Parecer da Comissão de Avaliação

RECAPE – Variante Norte de Loulé (2ª Fase)

(PAIA 380)

Figura 1 – fotografia aérea da área, com as áreas de lagoas a vermelho, o traçado da estrada a preto e os limites das áreas de aterro a azul.

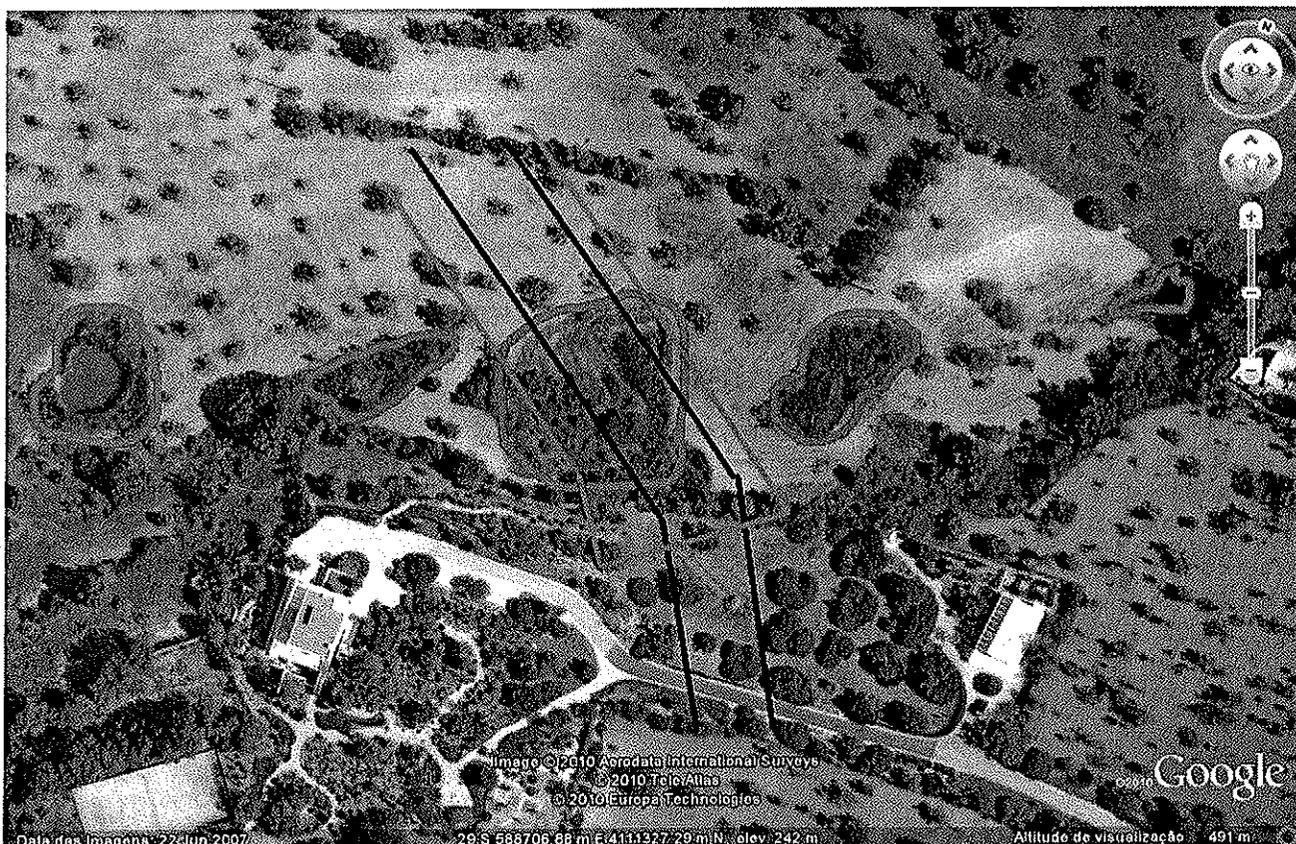
Após deslocação ao local foi possível confirmar que efectivamente existe uma deficiente localização destas áreas, quer no EIA quer no RECAPE, verificando-se que existem as lagoas identificadas no EIA, bem como aquelas identificadas no RECAPE, o que resulta numa deficiente avaliação em cada um dos Estudos.

O problema que resulta destas discrepâncias de localização entre o EIA e o RECAPE é a dificuldade em dar cumprimento à DIA no que se refere à minimização dos impactes sobre as populações de anfíbios. Assim, verificando-se a destruição de uma das lagoas existentes, poderá ser dado cumprimento à DIA através de um aumento de área das lagoas restantes.

Relativamente à funcionalidade ecológica, e dado o projecto dividir a zona de influência das lagoas aproximadamente ao meio, deverá ser promovida uma efectiva continuidade entre as diversas áreas ou, verificando-se que tal se apresenta pouco viável, recorrer a um aumento adicional das áreas de lagoas restantes em ambos os lados da estrada, criando assim duas áreas de idêntica capacidade ecológica.
